**IEC 60061-1**  
Amendment 58 to edition 3.0 2018-08

LAMP CAPS AND HOLDERS TOGETHER WITH  
GAUGES FOR THE CONTROL OF  
INTERCHANGEABILITY AND SAFETY –

Part 1: Lamp caps

## CORRIGENDUM 1

#### Figure 2

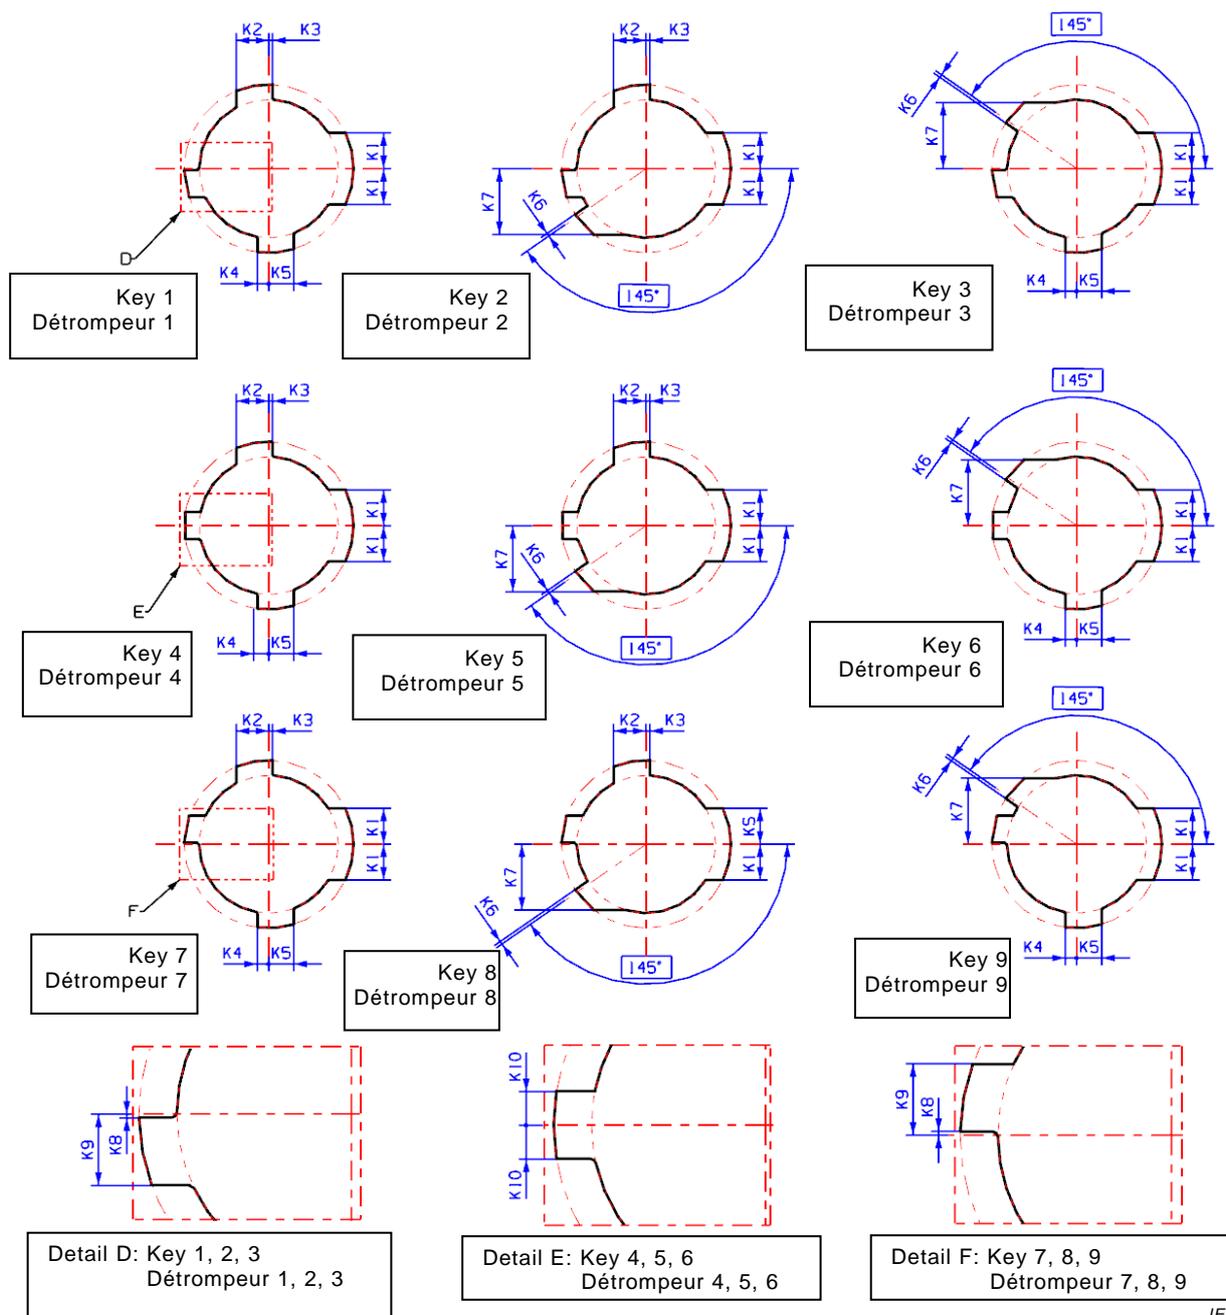
Replace Figure 2 with the following new Figure 2 (addition of dimension K9 in Detail D: Key 1, 2, 3, Détrompeur 1, 2, 3):
